Kaupunginosa	Kortteli	Tontti	Viranomaisen arkistointimerkintöjä varten	
Nokia	27	2	Piirustuslaji	Juoks.nro
Rakennusvaihe	UUDISKOHDE		PÄÄPIIRUSTUS	
Rakennuskohde	As Oy Nokian Viikin Puisto Valborginkatu 3 37100 Nokia		Piirustuksen sisältö	Mittakaava
			POHJAPIIRROKSET, TALO E 1. ja 2. Krs	1:100
				Rakennusosa
				Työlaji
			Suunnitteluala, työn numero ja piirustuksen numero	Muutos
			404	ARK 006

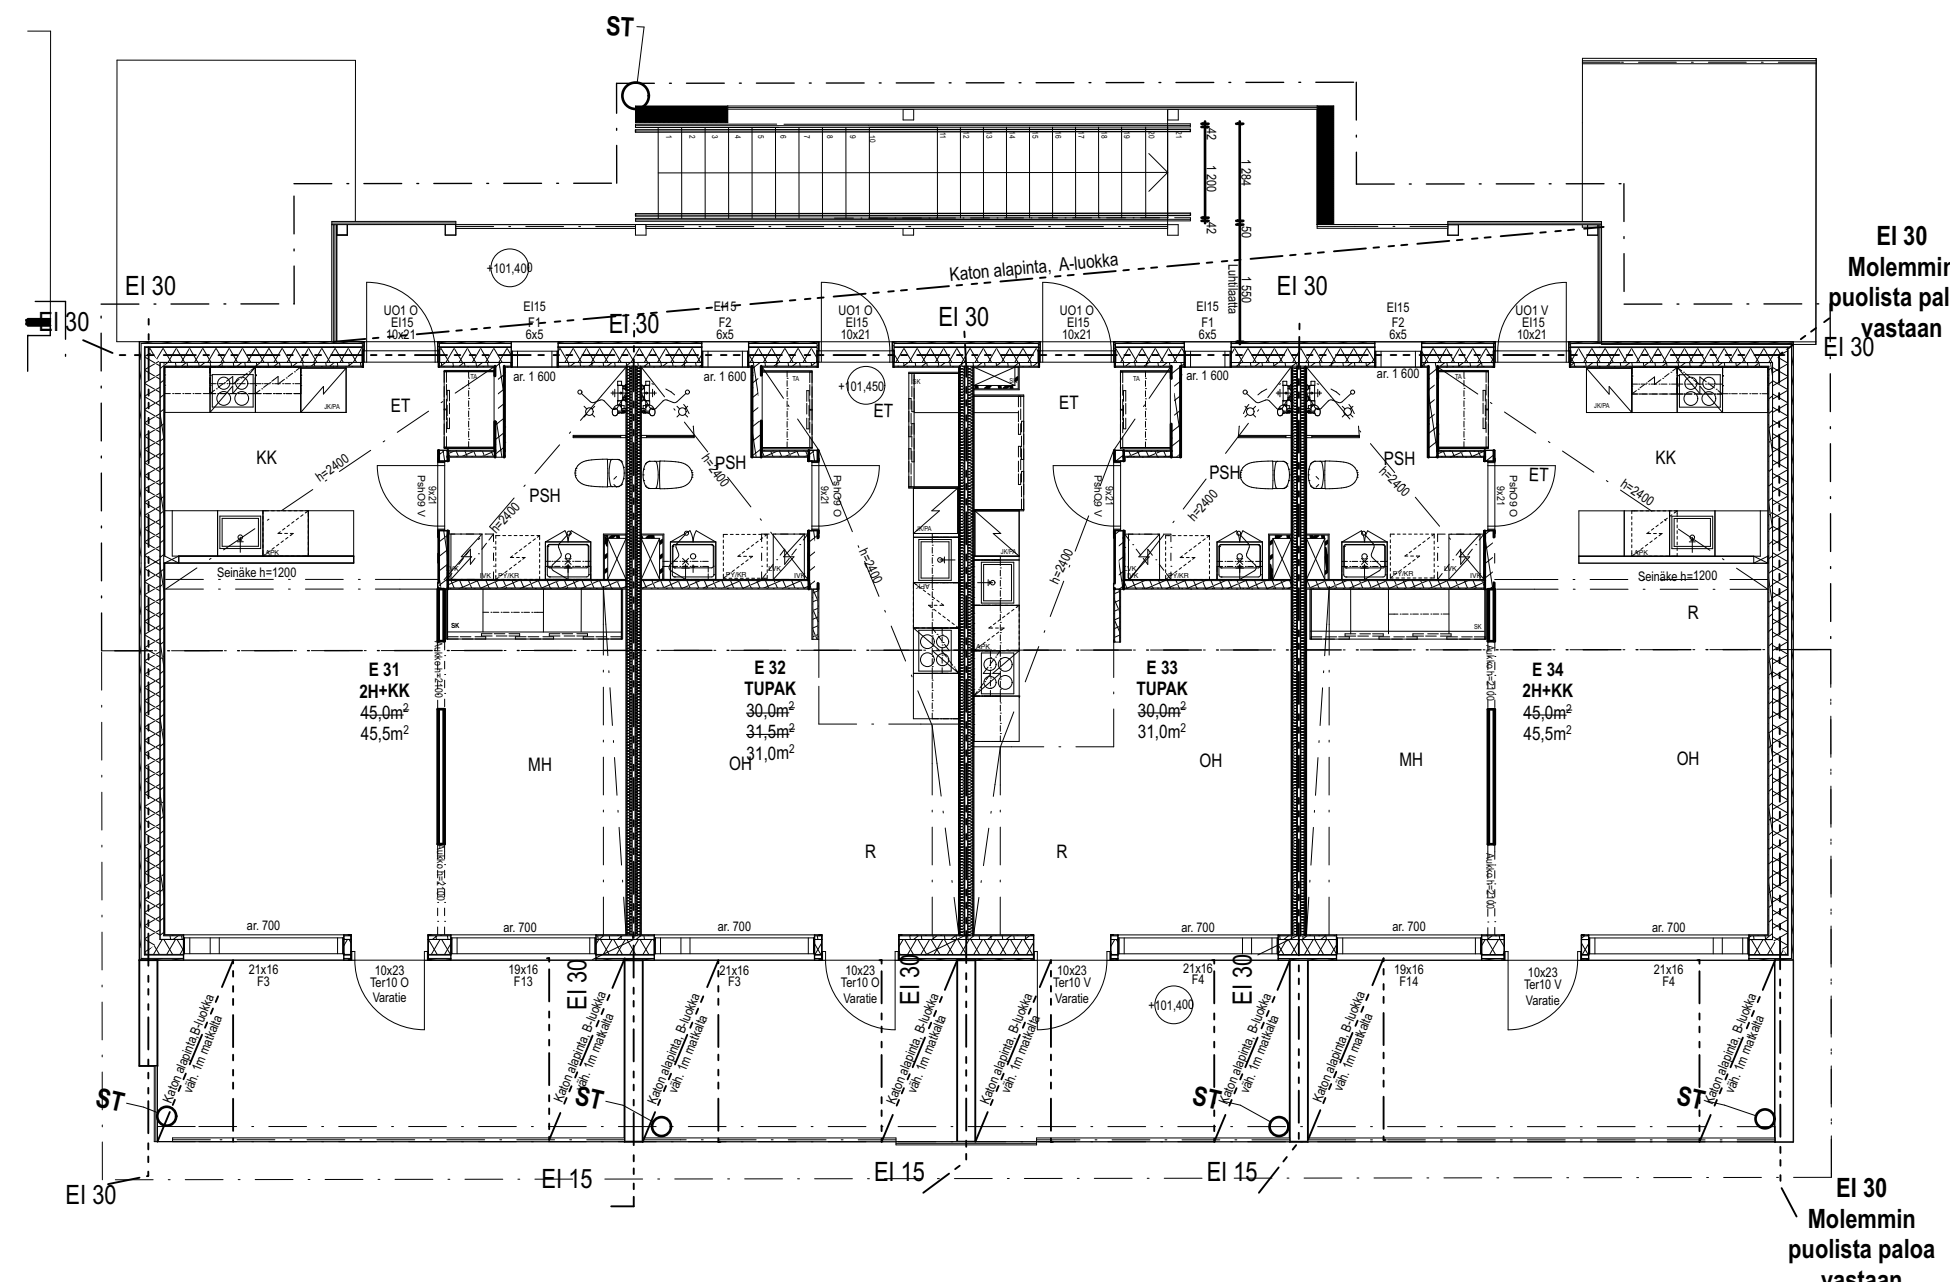
- RAKENNUSAIKAISET MUUTOKSET:**
- F 10.10.2019 Kelliosarekkeen seinäke muutettu 1200 mm korkeaksi, Mh:n ja Oh:n välinen aukko 2300-->2100
  - E 26.9.2019 Vesikaton päty- ja sivuräystävät pidennetty 500 mm:n
  - D 17.9.2019 Terrasin etukateet poistettu, 2 krs parvekekattojen palo-osastointi muutettu B-luokkaan 45,5 m<sup>2</sup> asunon:
    - kellion saarekkeen päähän lisätty hovi käyttövesipukia varten,
    - eteisen alakattoa jatkettu pesuhuoneen seinän tasoon ( kantava palkki)
  - C 17.6.2019 Seinärakenteita muutettu puurakenteiseksi (päädyt 1 krs ja huoneistonväliset seinät ja kantavia vs lisätty)
  - B 18.12.2018 Seinärakenteita muutettu, huoneistoaloja muuttunut, hormien paikat määriteltä.
  - A 12.4.2018 Pihan korkoa päivitetty, Itäpäädyin varaston lattiakorke laskettu +98,20->+98,10, palo-osastointi päivitetty
